PRÉFET DE LA RÉGION BRETAGNE

Autorité environnementale

**AVIS DE L'AUTORITÉ ENVIRONNEMENTALE**  
relatif au projet d'exploitation d'une carrière de production de granulats,  
située au Nord du lieu-dit Croas-Hent Coatanéa à Bourg-Blanc, Finistère,  
dossier reçu le 23 janvier 2013

Carte des habitats, page 124 du dossier

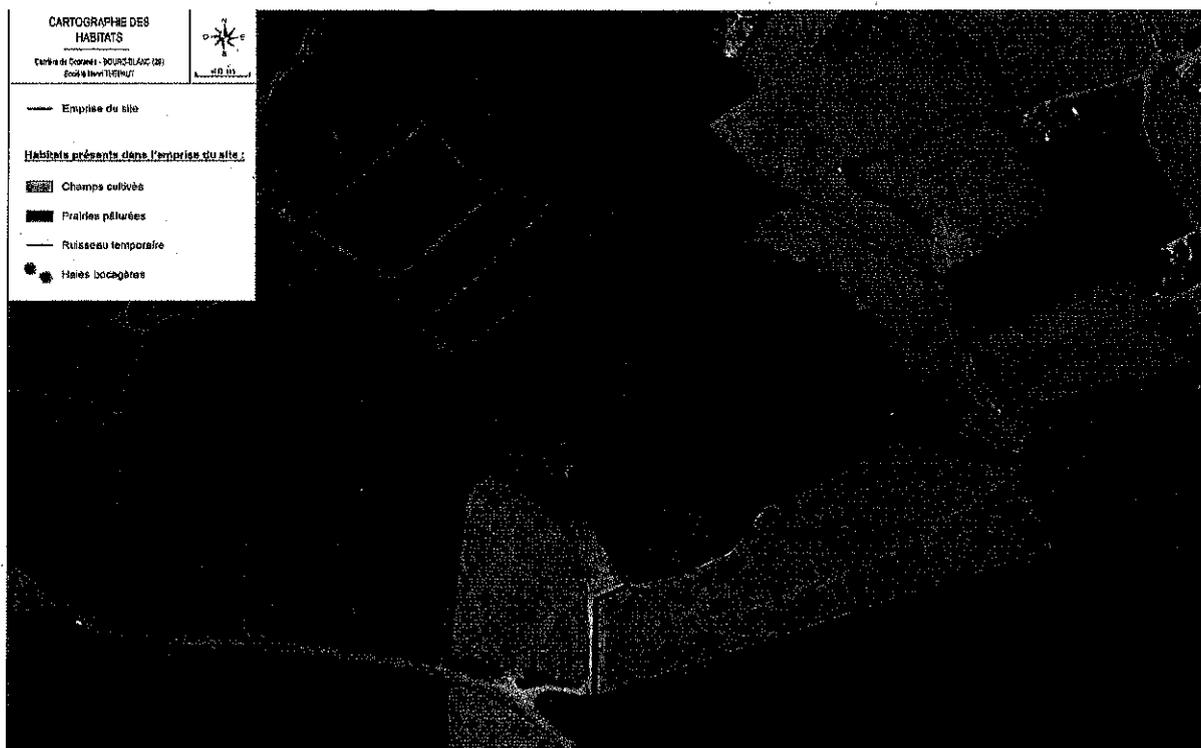
L'état des lieux de la faune et de la flore (pages 121 à 125) s'appuie sur un diagnostic présenté en annexe 1, réalisé suite à deux visites de terrain le 13 novembre 2009 et le 20 avril 2010. La première visite, très tardive dans la saison, ne peut servir qu'à une reconnaissance des habitats mais aucunement à un inventaire en tant que tel. Le diagnostic ne repose donc que sur une seule prospection, effectuée un jour de mois d'avril exceptionnellement sec (précision donnée page 160), complétée par un constat isolé en 2012 de la présence d'hirondelles de rivage nichant sur le site. Ces repérages sommaires ne permettent pas d'assurer un inventaire de qualité.

Le pétitionnaire mentionne que seule une haie centrale sur les parcelles concernées sera supprimée (page 75) : *"Cette haie ne présente pas de caractéristiques écologiques remarquables"*. Il s'engage à des mesures compensatoires, en densifiant et entretenant *"certaines haies"* en périphérie du site ainsi qu'en créant des merlons végétalisés sur le pourtour de la carrière, et ceci pour suivre l'objectif du SCOT du Pays de Brest de conforter le maillage bocager. Or la carte page 124 ne signale qu'une partie du linéaire de haies et talus à l'Est du site, alors que d'autres haies peuvent être devinées sur la photo aérienne.

L'Autorité environnementale demande de compléter le dossier afin de préciser le linéaire exact qui sera effectivement supprimé et les plantations qui devront être précisément prévues comme mesures compensatoires, d'autant que ces milieux accueillent potentiellement des espèces d'oiseaux en période de nidification.

Une synthèse des "contraintes environnementales" (page 136) conclut à l'absence d'espèces et d'habitats protégés : l'Autorité environnementale relève que cette affirmation est erronée car l'inventaire sommaire effectué a révélé la présence de différentes espèces d'oiseaux protégées dont en particulier l'hirondelle de rivage, même si pour la plupart, il s'agit d'espèces communes. Il faut donc que le dossier traite cet aspect et explique les mesures prises pour éviter une destruction directe des individus et des nids en période de reproduction.
